# 一 改善箇所説明図 一

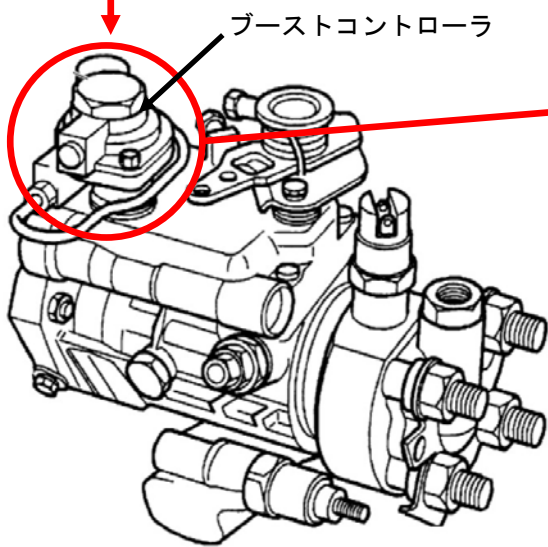
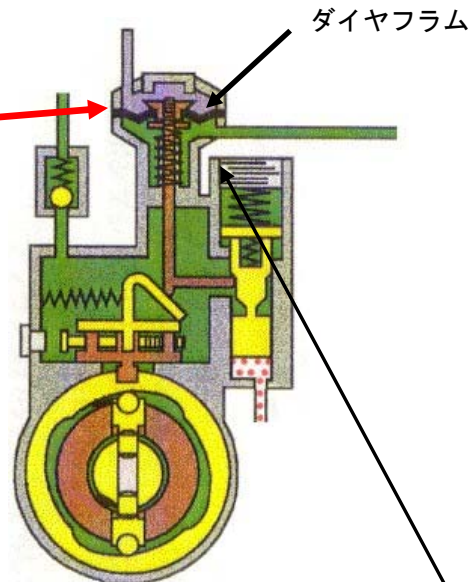
基準不適合発生箇所

燃料噴射装置において、フュエル・インJECTION・ポンプのブーストコントローラに使用しているダイヤフラムの耐久性に余裕がないため、そのまま使用を続けると、当該ダイヤフラムが損傷し、当該ポンプからの燃料供給が不足し出力不足が発生するおそれや、当該ダイヤフラムから原動機のインレットマニホールドに燃料が流入して黒煙が発生したり、エンジン回転数が急上昇するおそれがある。

□は交換する部品を示す

全車両、フュエル・インJECTION・ポンプを対策品に交換する。
